INSTITUTO NACIONAL DE AGUAS POTABLES Y ALCANTARILLADOS
INAPA

CIRCULAR DE RESPUESTA A LOS OFERENTES

CIRCULAR No. 1

COMPARACION DE PRECIOS INAPA-CCC-CP-2019-0043, CONSTRUCCION DEPOSITO REGULADOR E INSTALACION VALVULAS EN LINEA CONDUCCION DEL ACUEDUCTO CANOA COMO EXTENSION DEL ACUEDUCTO MULTIPLE ASURO, PROVINCIA BARAHONA.

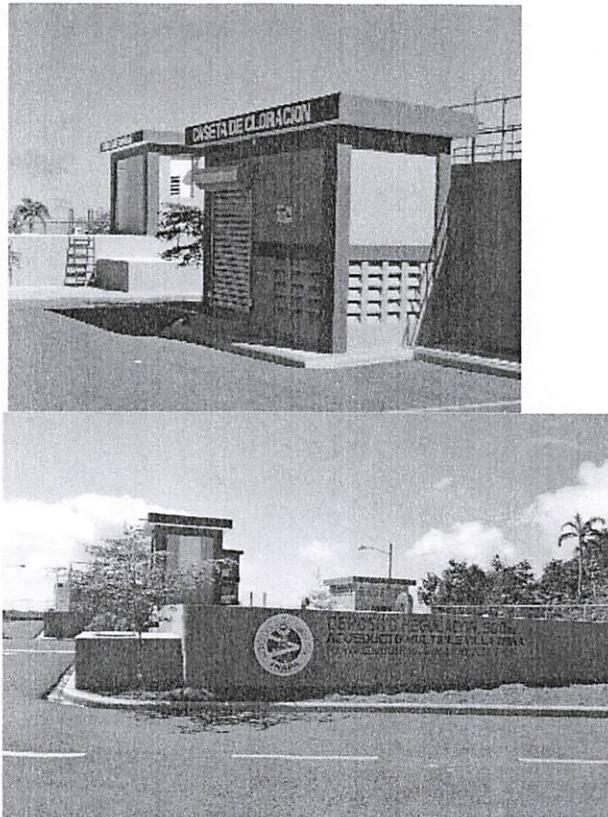
Pregunta: 10.- Partida 9.10 **ANCLAJES P/PIEZAS SEGÚN DETALLE, 12.00 U**, favor suministrarnos detalle del mismo, ya que este no se puede ver en los planos suministrado por ustedes.

Respuesta: Se adjuntan detalles.

Modelo Letrero en las estructuras.

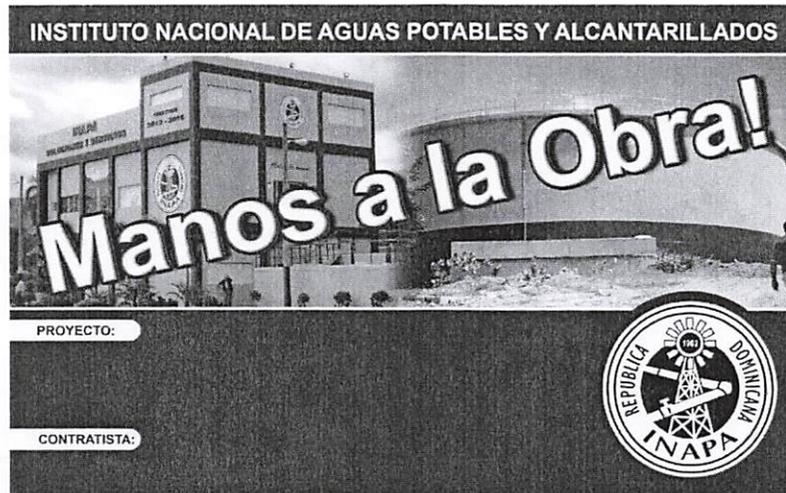
Preguntas: 11.- Partida 10 LOGO Y LETRERO INAPA, 1.00 U, favor suministrar algún modelo, donde especifique material, tamaño, etc.

Respuesta: Logo Inapa.

Las dimensiones son variables dependiendo de la estructura.
